监理通知单（质量）

工程名称：兴宾区整区30万千瓦（一期12万千瓦）户用分布式光伏项目

编号：XBGF-DDJL-ZL-0029

事由：关于支架安装完成报验事宜

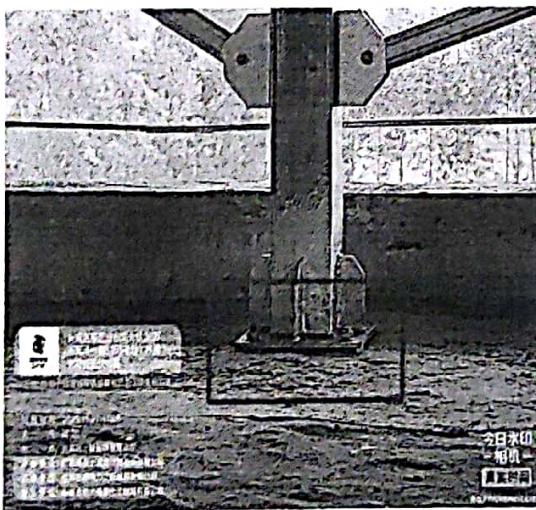
- 1、立柱支架连接螺栓短，未按图纸要求施工；
- 2、安装支架部分未安装弹簧垫片；
- 3、安装立柱部分立柱底板未使用结构胶、防水材料与图纸设计不符；

立柱支架连接螺栓短

未安装弹簧垫片

未使用结构胶

为确保工程质量，避免出现返工现象。针对上述问题，我监理部现要求你单位认真落实整改，做好相关技术交底。待整改经自检合格后报监理部进行验收，并及时报送《监理通知单回复单》进行确认，如下次发现例事问题将对你司质量考核。
